Dodatek č. 2

1. Smluvní strany uzavřely dne 15. 3. 2022 na základě výsledku zadávacího řízení veřejné zakázky s názvem „**Snížení energetické náročnosti sportovní haly SPŠ stavební HK**“, evidenční číslo ve VVZ Z2022-010499 (dále jen „veřejná zakázka“), smlouvu o dílo (tato smlouva o dílo ve znění pozdějších změn souhrnně jako „smlouva o dílo“ nebo „smlouva“).

| OZNÁMENÍ ZMĚNY | | číslo OZ: 3 | | |
|---|---|-------------------|-------------------|--------|
| Název akce: Snížení energetické náročnosti sportovní haly SPŠ Stavební HK | | | | |

| VEDOUcí PROJEKTANT | VYPRACOVAL | TECHNICKÁ KONTROLA | |
| - | - | - | |
| | | MĚŘÍTKO | Č. VÝKR. 1:20 D.1.1.03.19 |

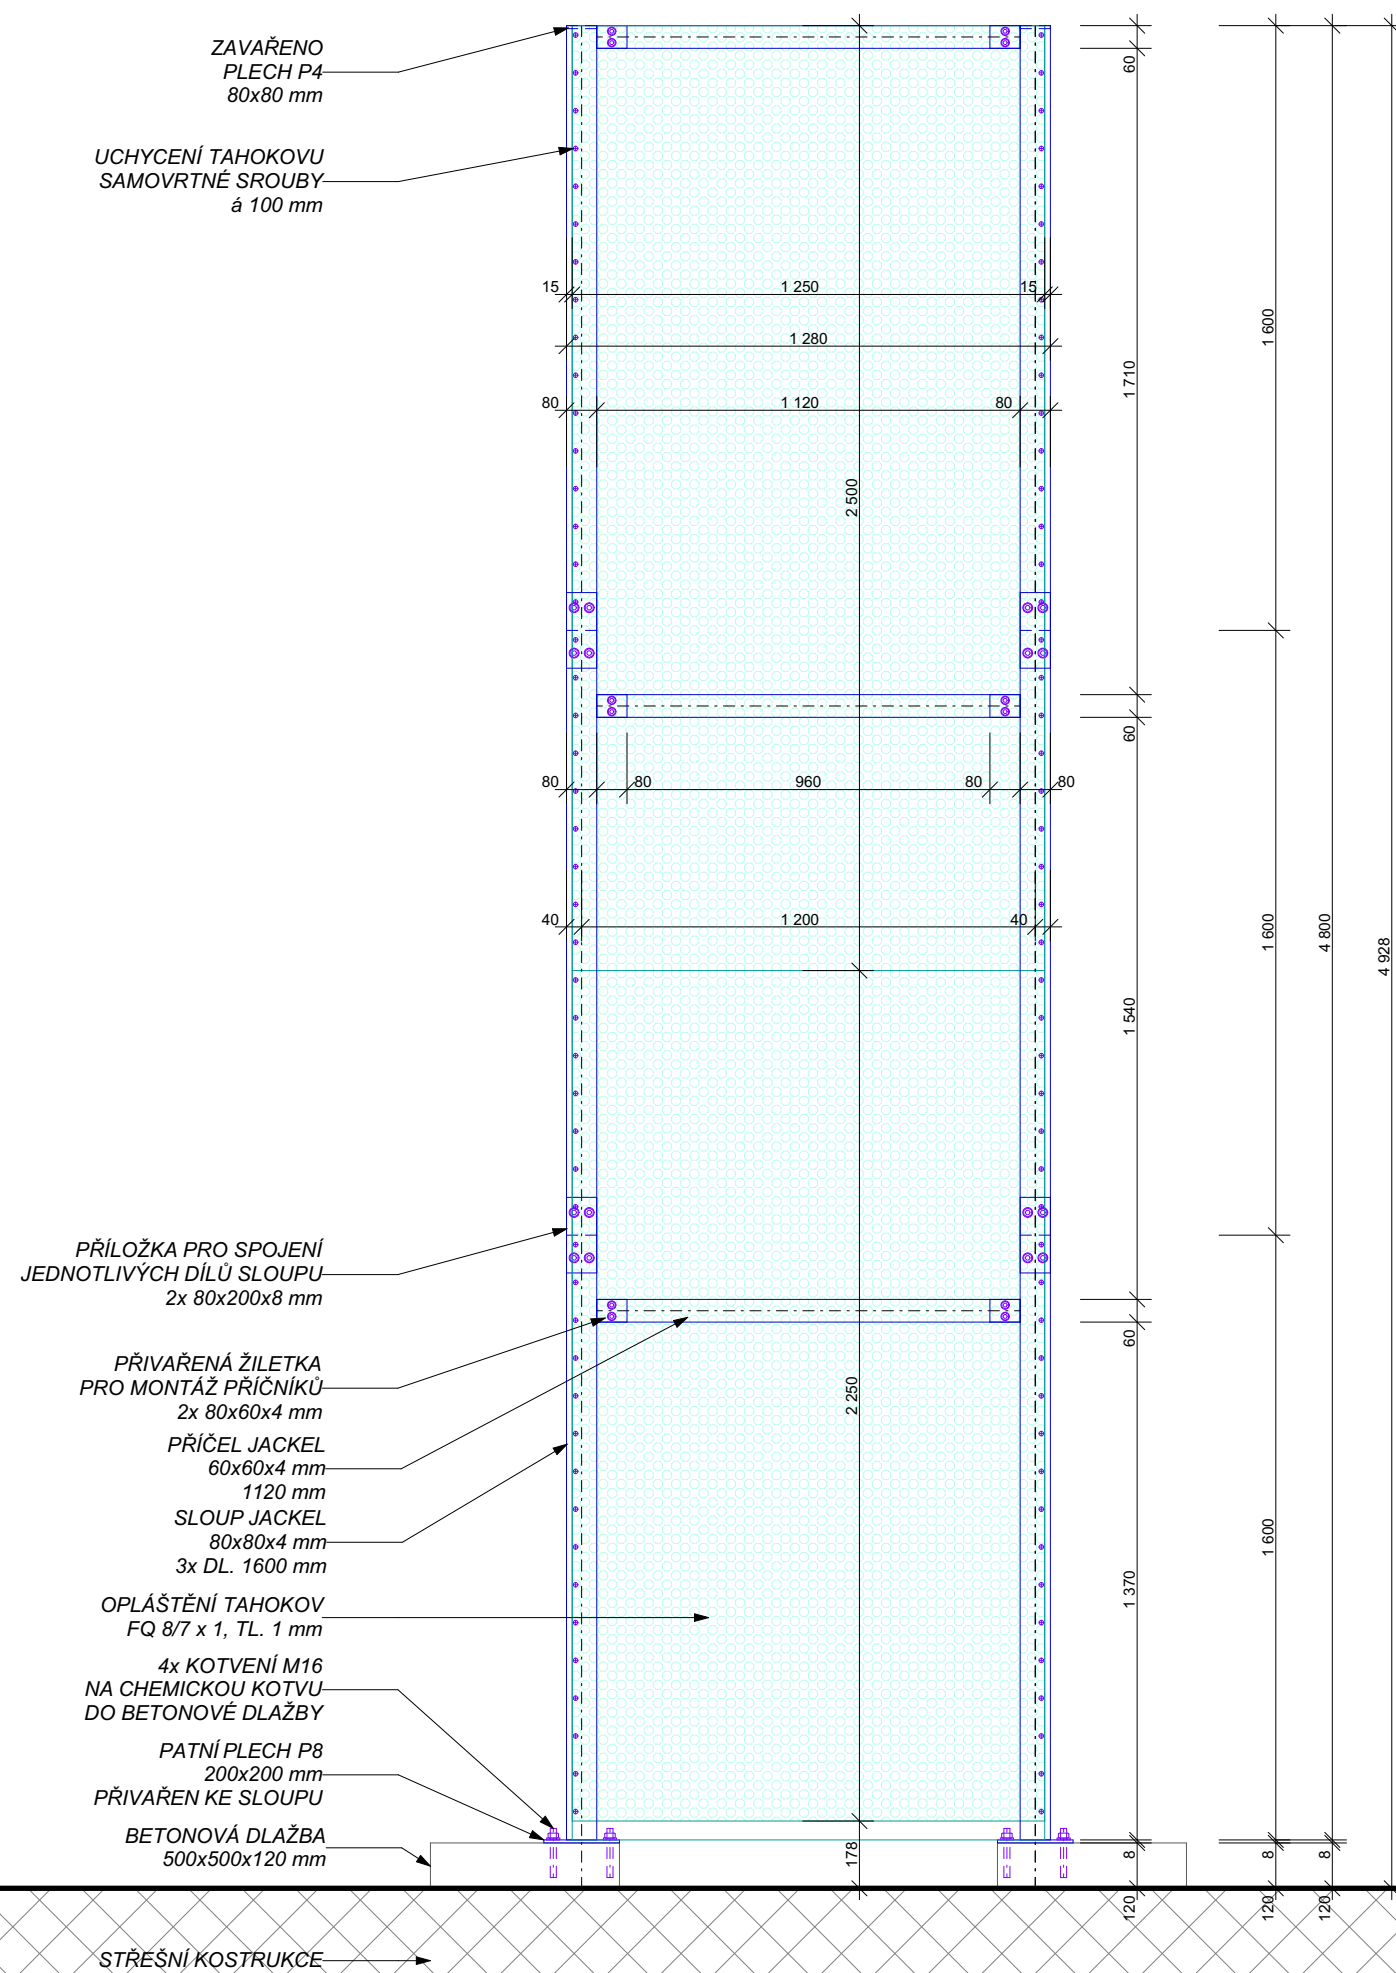
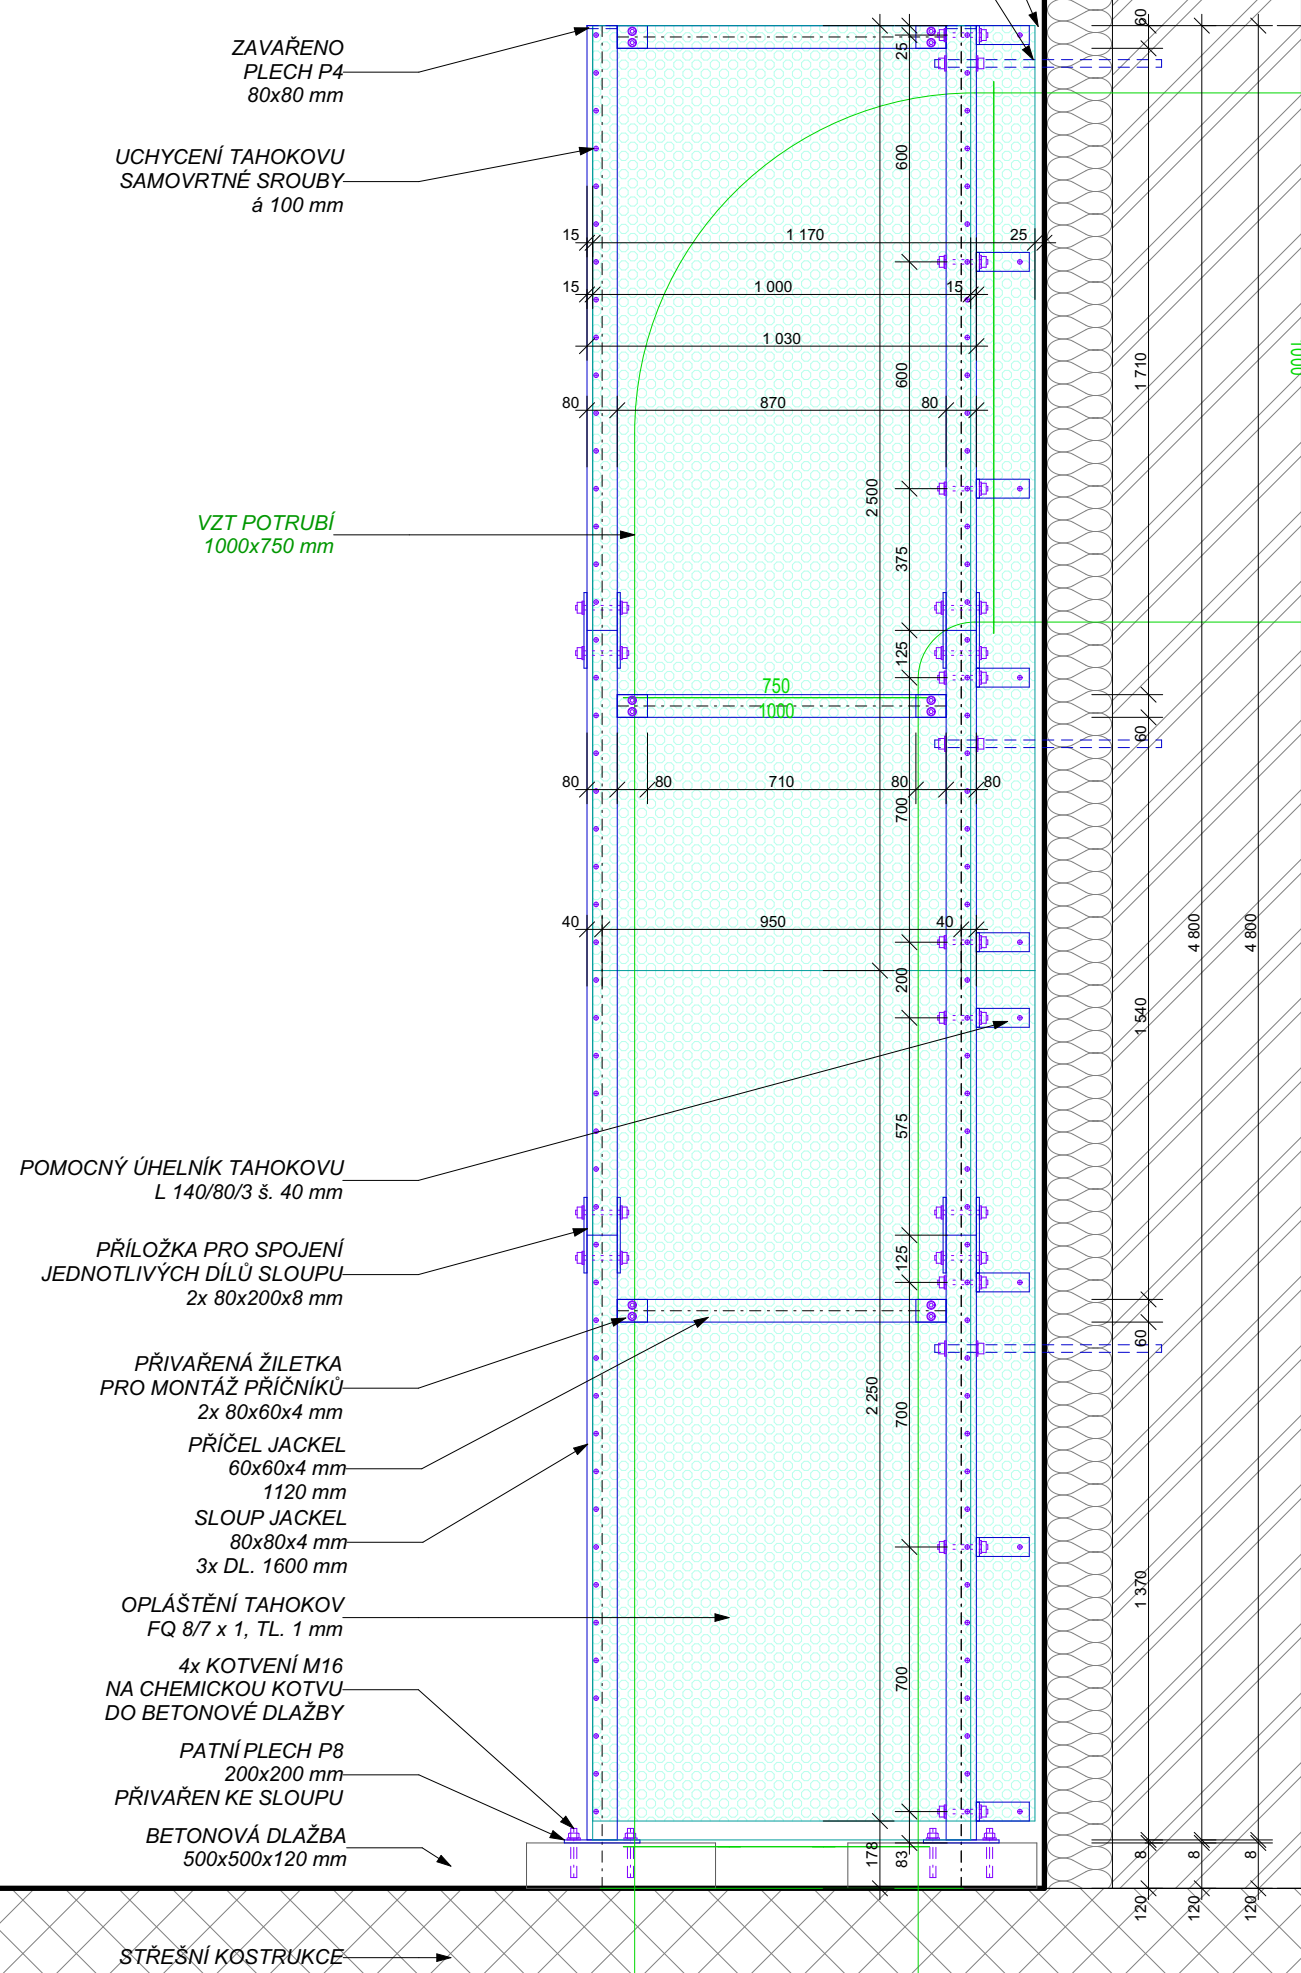
| OZNÁMENÍ ZMĚNY | | číslo OZ: 6 | | |
|--|--------------------------------|---|-------------------|--------|
| Předmět změny: Předsazená ocel. konstrukce vzduchotechniky na střeše 1NP | | | | |
| Při předkolaudační prohlídce stavby stavebním úřadem a památkovou péčí, byl zjištěn nesoulad mezi projektem a vyjádřením památkové péče, a SÚ povolené a provedené stavby. Z tohoto nesouladu vyplynul dodatečný požadavek památkové péče na novou ocelovou konstrukci zastihující provedení vzduchotechniky umístěné na střeše 1NP. | | | | |

- OCELOVÁ KONSTRUKCE PRO OPLÁSTĚNÍ POTRUBÍ VZT
- MONTÁŽNÍ RÁM Z JÁKLU - SLOUPEY 100x100x5 mm, PŘÍČLE 80x80x5 mm
- SLOUPEK - JÁČKL 100x100x5 mm, KOTVENÍ ZE SHORA PŘES PATNÍ PLECH P8 DO BETONOVÉ DLAŽBY

- KONSTRUKCE BUDE OSAZENA A UKOTVENA NA 4 KS BETONOVÝCH DLAŽDIC 500x500x120 mm, KTERÉ BUDOU NA STŘEŠNÍ KONSTRUKCI OSAZENY DO ROVINY - ZAJISTIT ROVINNOST OCELOVÉ KONSTRUKCE, OCHRÁNĚNÍ STÁVAJÍCÍHO HYDROIZOLAČNÍHO SOUVRSTVÍ STŘECHY POMOCÍ GEOTEXTIIE

- ZAVĚTROVÁNÍ - RÁM - KOTVEN Z BOKU DO KERAMICKÉHO ZDIVA NA CHEMICKOU KOTVU M20 POMOCÍ ZAVITOVÉ NEREZOVÉ TYČE, TYČ BUDE PROSTRČENA OTVOREM V RÁMU A ZAFIXOVÁNA KONTRAMATKAMI S PODLOŽKAMI

- ZAVĚTROVÁNÍ DO ZDIVA - ZAVITOVÁ TYČ BUDE V MÍSTĚ PROSTUPU DO FASÁDY ZATMELENA A OPATŘENA PLÁSTOVOU KRYTKOU
- KOTVENÍ VLEPENÝM ŠROUBEM DO BETONU A KERMIKY NA CHEMII, KOTVENÍ HLUBKA 100 mm

- OCELOVÉ KONSTRUKCE (S235) LAKOVÁNA ŠEDOU BARVOU
- OPLÁSTĚNÍ Z TAHOKOVU POZINKOVANÉ
- OPLÁSTĚNÍ Z TAHOKOVU PROVEDENO ZE TŘECH STRAN PŘÍPEVNĚNO POMOCÍ SAMOVRTNÝCH ŠROUBŮ DO OCELI š 100 mm
